Ministero della Transizione Ecologica

Parere n. 286 del 4 luglio 2022

Progetto:	<p>Procedura di valutazione d'impatto ambientale ai sensi dell'art. 23 del D.Lgs 152/2006 e ss.mm.ii.</p> <p>Parco eolico “Masseria Muro” costituito da 15 aerogeneratori di potenza unitaria 6 MW, per una potenza complessiva di 90 MW localizzato nei comuni di Mesagne, San Donaci, San Pancrazio in provincia di Brindisi ed opere di connessione nel comune di Brindisi.</p> <p>IDVIP 5280</p>
Proponente:	<p>WPD MURO S.R.L.</p>

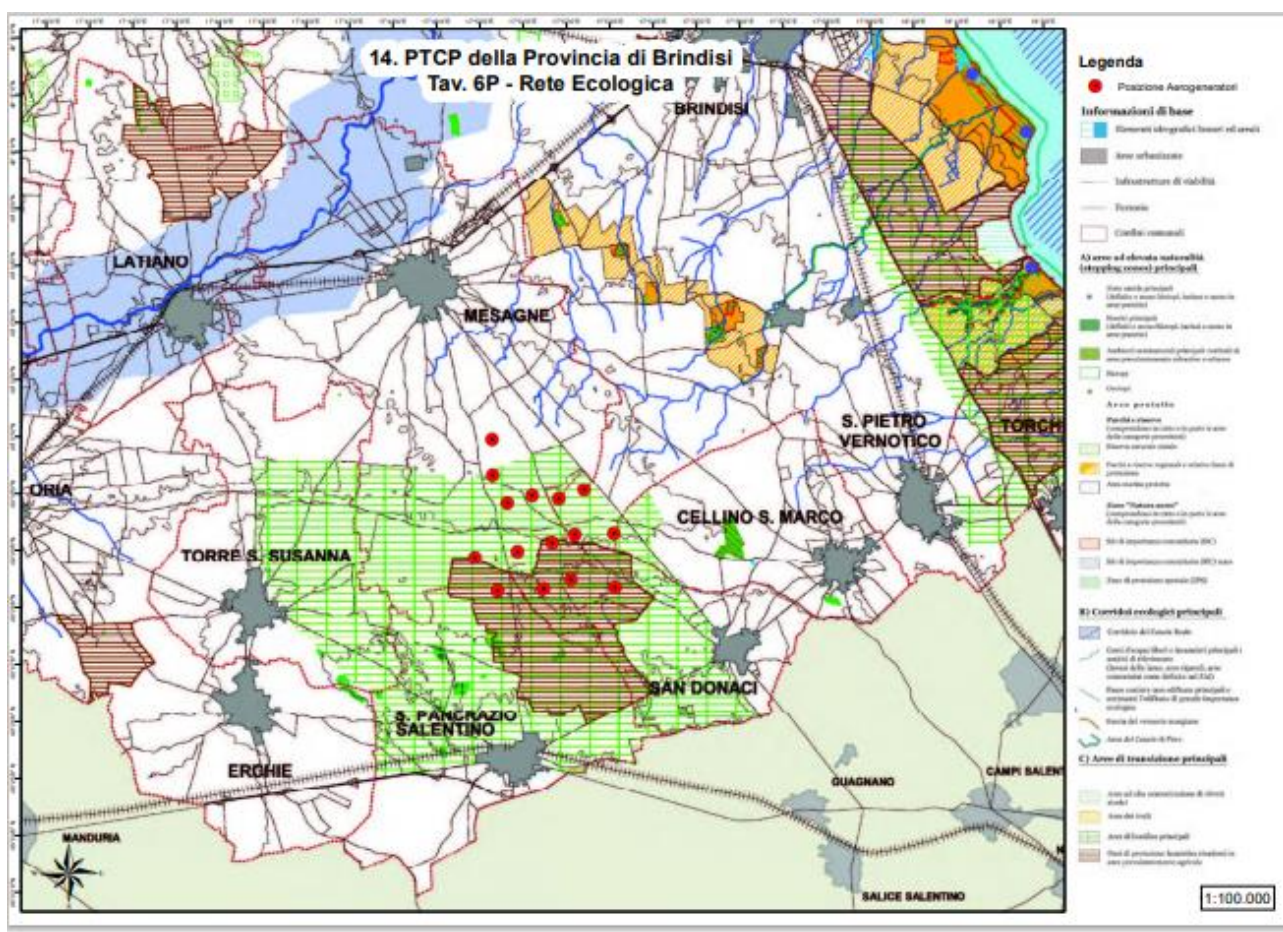
L'Oasi è dunque stata prevista quale istituto di protezione, anche a seguito della riduzione delle stesse tra adozione e approvazione, a significare l'importanza del territorio sotto il profilo della biodiversità.

Particolarmente utile si rivela la R18agg-RelazionePaesaggistica_Tavolette.pdf, da cui emerge la rilevanza ecosistemica dell'area:

Non risulta inoltre analizzato adeguatamente l'effetto cumulativo per la componente ornitica della **compresenza di un'Aviosuperficie** interessata da traffico aereo turistico ed è anche sede logistica del Servizio di protezione civile e del servizio avvistamento incendi boschivi, tale da determinare un aumento dei rischi di collisione, a ciò non bastando il richiamo alle successive valutazioni di ENAC in fase autorizzativa, relativa alle sole considerazioni di compatibilità con la sicurezza del volo.

Georeferenziazione dei soli due impianti, in esame e 5093: a destra in colore scuro il SIC Curtipetrizzi; pure visibili gli impianti fotovoltaici già presenti nell'area.

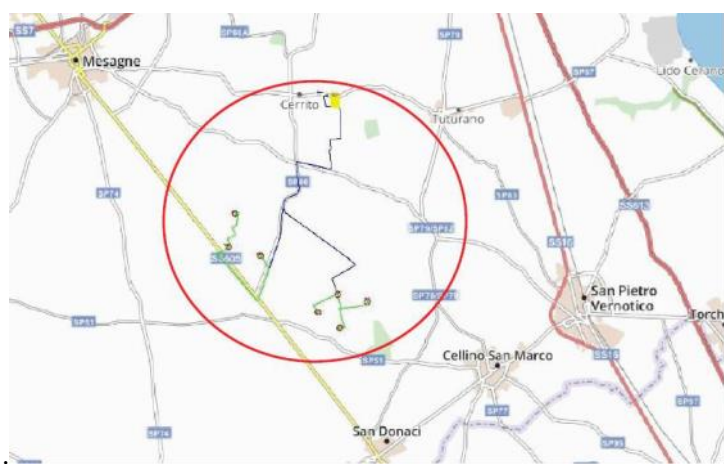
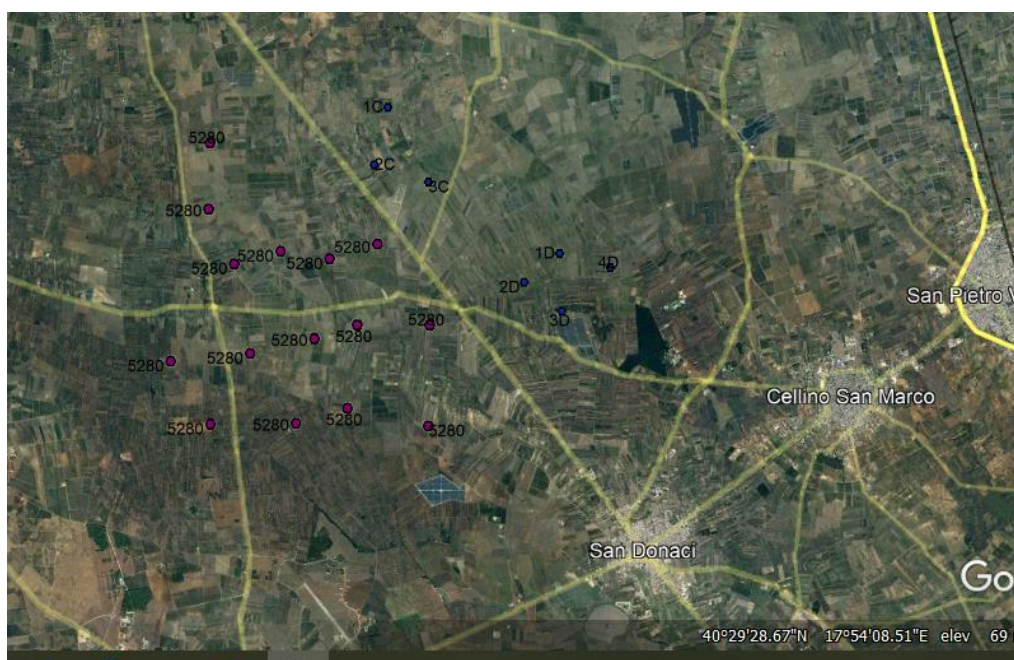
Si riporta supra la localizzazione degli impianti la cui istanza presentata al Ministero dell’Ambiente e della Tutela del Territorio e del Mare è precedente o successiva a quella oggetto del presente parere di cui è stata operata la georeferenziazione d’ufficio, come pure, di seguito, **la localizzazione del progetto ID-VIP 5093 “Bosco”, già oggetto di valutazione positiva con prescrizioni da parte della Commissione con parere 249 del 2022.**

sarebbe stato necessario effettuare quanto meno lo screening sul SIC “Bosco di Curtipetrizzi” (codice IT9140007) in quanto si trova nel buffer di 5 km e rivedere tutta la documentazione presentata aggiornando lo status delle specie presenti nell’area sulla base delle più recenti informazioni disponibili, se non passare a una VINCA di II livello, considerato l’elevato cumulo di impianti FER presenti nell’area vasta posta all’incrocio di importanti siti per la biodiversità, e in prossimità ad aree boscate che, specie in contesti fortemente modificati dall’agricoltura, hanno un significato di particolare rilievo per la sosta, il rifugio, l’alimentazione e la riproduzione dell’avifauna selvatica.
